INFORME N°189 -2022/MINEM-DGAAM-DEAM-DGAM

Asunto : Evaluación Final del Estudio de Impacto Ambiental Semidetallado del proyecto de exploración minera "Las Defensas", presentado por Compañía Minera Poderosa S.A.

Figura 4: Vista perfil cruce de labor minera CR NE 1225 con dirección al norte

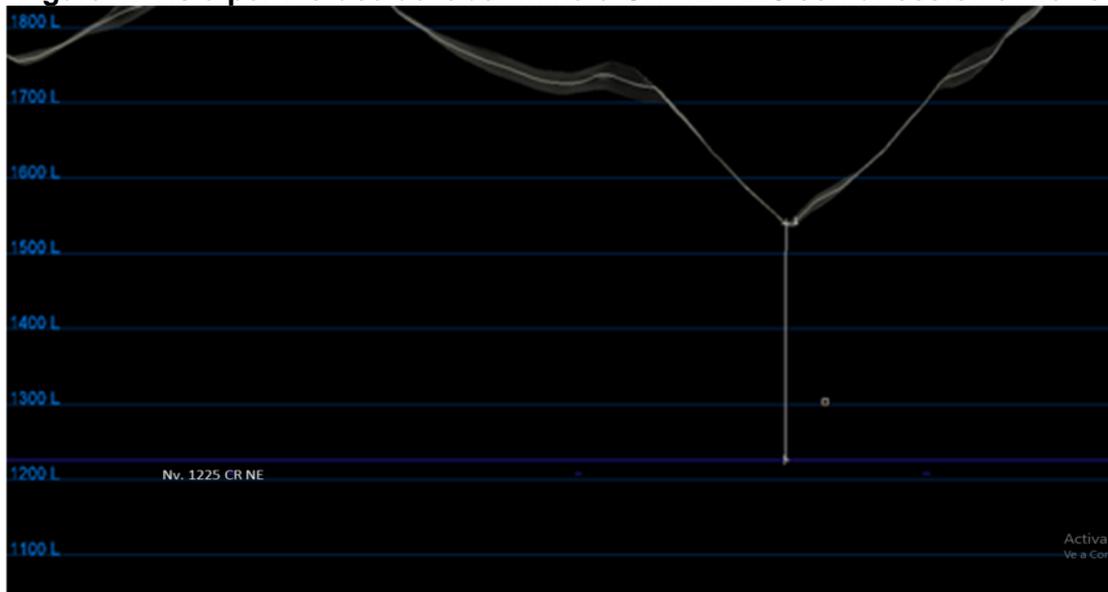
a. El titular minero señala que la presente MEIAsd contempla la ejecución de ciento dos (102) labores mineras subterráneas, con longitudes entre 15 m y 1 000 m y sección de 2,5 m x 2,5 m. Al respecto, en la labor minera “CR NE Nivel 1225” se observa que cruza la quebrada Chillincucho en dos puntos de forma subyacente, por ello deberá considerar replantear el trazo de dicha labor a fin de evitar la posible interceptación del nivel freático o flujo de agua subterránea asociado a dicha quebrada.

Respuesta.- El titular minero señaló que, de acuerdo a lo indicado en la observación sobre los cruces de la labor minera “CR NE 1 225” en dos puntos de la quebrada Chillincucho, esta labor minera subterránea no está cruzando este cuerpo de agua superficial, sino que la proyección de la labor minera a la superficie es la que se encuentra cruzando la referida quebrada en dos puntos. Asimismo, mencionó que esta labor minera subterránea tiene una distancia considerable hacia la superficie en ambos puntos tal como se muestra en las ilustraciones 2.1 y 2.2.

Respecto a la labor minera CR NE 1 225, cabe precisar que esta labor minera subterránea no cruza en sí, la quebrada Chillincucho, sino que la proyección de la labor minera a la superficie es la que se encuentra cruzando la quebrada. Cabe mencionar que estas labores mineras subterráneas tienen una distancia considerable hacia la superficie en ambos puntos tal como se muestra en las siguientes ilustraciones en donde se muestra la vista de perfil de las labores en los cruces mencionados.

Figura 6: Sistema de subdrenaje (configuración final)

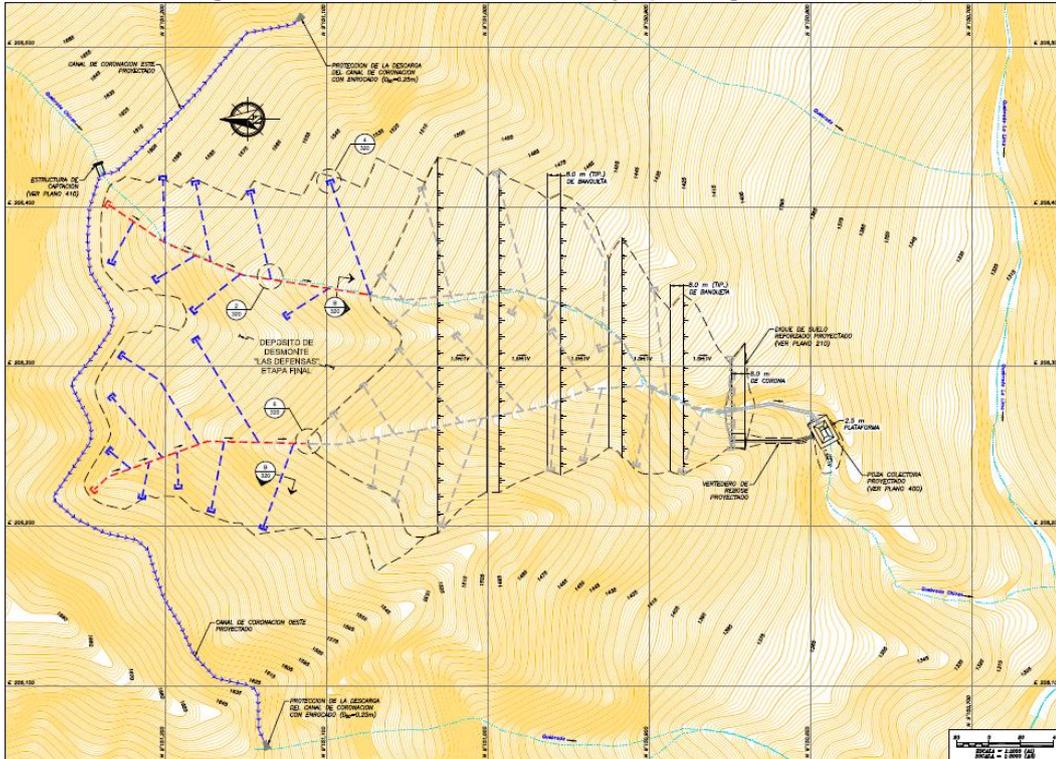
- c. Respecto a cunetas interiores del depósito deberán ser diseñados considerando los aspectos técnicos hidrológicos e hidráulicos, y la conexión entre los desniveles o banquetas, asimismo indicar en el plano respectivo la dirección de flujo hasta el punto de entrega aguas abajo.

Respuesta.- El titular minero señaló que las cunetas han sido diseñado con talud lateral de 1.0H:1.0V, y en algunos tramos de 0.5H:1.0V, esto se detalla en el sub-anexo 3.2, del Anexo 2.5: Estudio de Ingeniería de Factibilidad del Depósito de Desmontes Las Defensas; asimismo, las cunetas recibirán las aguas procedentes de un evento máximo de tormenta con un tiempo de retorno de 500 años, evacuará el agua de escorrentía, y serán derivadas hacia la poza colectora y finalmente ser trasladado hacia el Sistema de Tratamiento de Agua Residual Industrial.

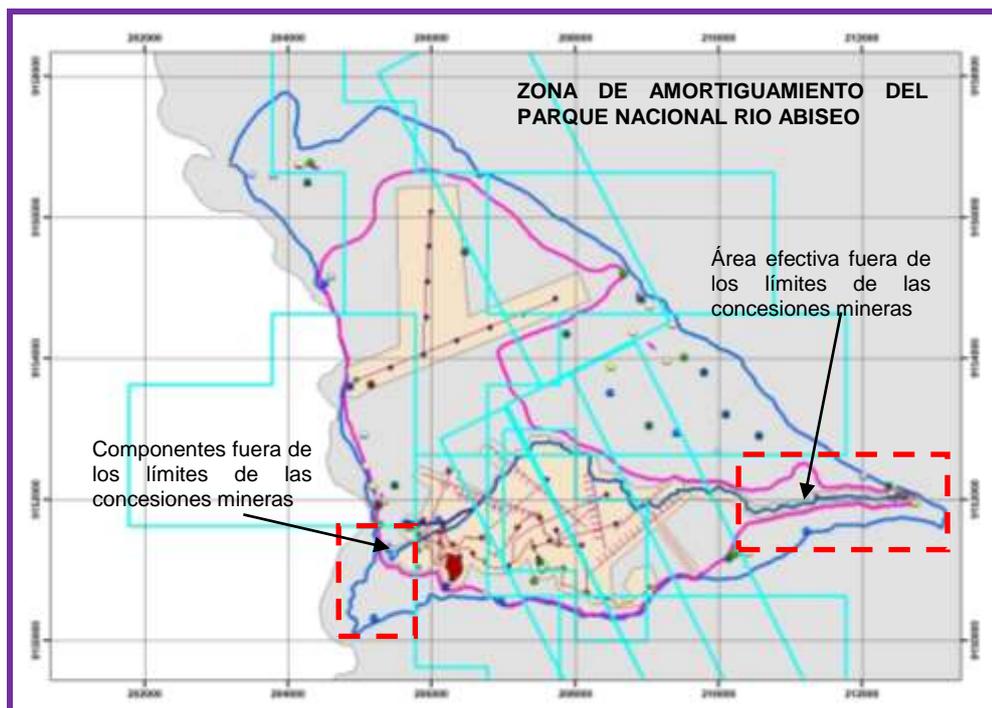
Observación N°5.2: También se efectuó la superposición de las once concesiones mineras y el proyecto minero “Las Defensas”, y se denotó que existen componentes, el ámbito del proyecto, área efectiva (ubicación e instalación de los componentes del proyecto de exploración), se encuentra fuera de los límites de las concesiones mineras anteriormente mencionadas, lo cual es necesario esclarecer.

Respuesta del titular: En la pág. 6 de 1026 páginas del Informe de subsanación de observaciones, se menciona que *“las actividades relaciones a los componentes auxiliares y vías de acceso, los cuales son actividades superficiales, no es necesario tener concesiones mineras, a diferencia de las actividades que son propias de exploración minera que se ubican en el área de actividad minera”*.
